SERVICE BULLETIN

FUJI HEAVY INDUSTRIES LTD.

NO. 200-011 DATE H4-3-6 (SUPERSEDES NO.)

1. 標 題 : フラップ操作レバー・ポール・ロッドの点検
2. 適用機体 : FA-200シリーズ全機
3. 適用度 : 必須事項
4. 目 的 : フラップ操作レバー・ポール・ロッドが切損したという事例があったので、当該部分の点検を実施する。
5. 指 示 : 本S B受領後6項及び12項に従って、フラップ操作レバー・ポール・ロッドの点検と必要により交換を実施する。
6. 実施時期 : ポール・ロッド使用時間（不明な場合は航空機使用時間）が3,800時間未の航空機は3,800時間に到達した後最初の100時間点検時に、又、3,800時間以上の航空機は本S B受領後次期100時間点検時に実施する。
以後100飛行時間毎に点検を繰り返す。
7. 航空局承認 : 航空局承認（東-3-011）平成4年2月17日
8. 所要部品 : 本S.B.を実施するために必要な部品は次の通りである。

図-1

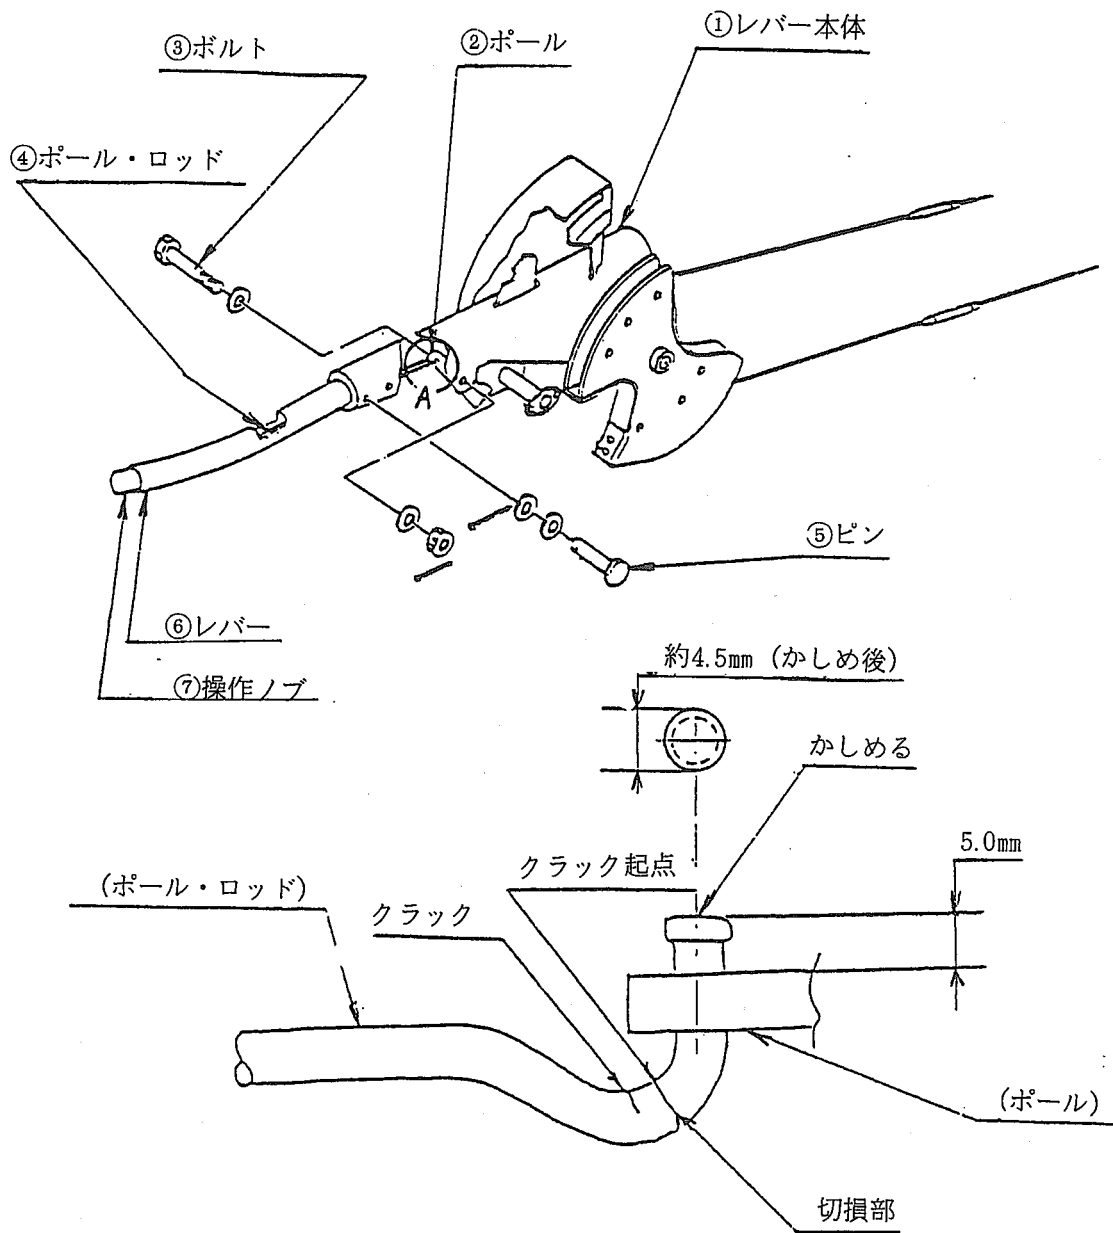
- (1) フラップ操作レバーを“下げ”一杯にする。
- (2) 図-1、詳細A部のポール・ロッドをナフサ等で清掃する。
- (3) 図-1、詳細A部のポール・ロッドについてクラックの発生有無を10倍程度のルーペを使用し点検する。

- (イ) 特にロッド折曲げ部内面を注意して点検する。
 - (ロ) クラック判定が難しい場合は、ダイチェック等で確認すること。
- (4) クラックの発生が認められた場合、12-2項によりポール・ロッドの交換を実施する。

- (1) フラップ操作レバーを“下げ”一杯にする。
- (2) 図-1に於いてレバー本体①とポール②を取り付けているボルト③を取り外し、ポールを分離する。
- (3) 図-1に於いてレバー本体①とレバー⑥を取り付けているピン⑤2個を取り外し、レバー⑥をレバー本体①より引き抜く。
- (4) レバー⑥よりポール・ロッド④及び操作ノブ⑦（一体になっている）を反対側に引き抜く。
- (5) ポール・ロッド④と操作ノブ⑦を分離する。（ボンドで挿入接着されている）
- (6) ポール・ロッド④先端の“かしめ”を除去し、ポール②を取り外す。
- (7) 操作ノブ⑦に付着しているボンドを除去し、新しいポール・ロッド（200-524405-003）をローレット部にボンド（A-6/A又は相当品）を塗布して挿入する。
- (8) 前項挿入部周りにボンド（A-6/A又は相当品）を肉盛りする。
- (9) ポール②にポール・ロッドを通し、図-1、詳細Aの図示の如くかしめる。
- (10) 前(4)項の逆の手順でポール・ロッド④及び操作ノブ⑦を差し込む。
- (11) 前(2)及び(3)の逆の手順でポール②及びレバー⑥をレバー本体①に取り付ける。
- (12) 作動は確実か全工程について確認する。
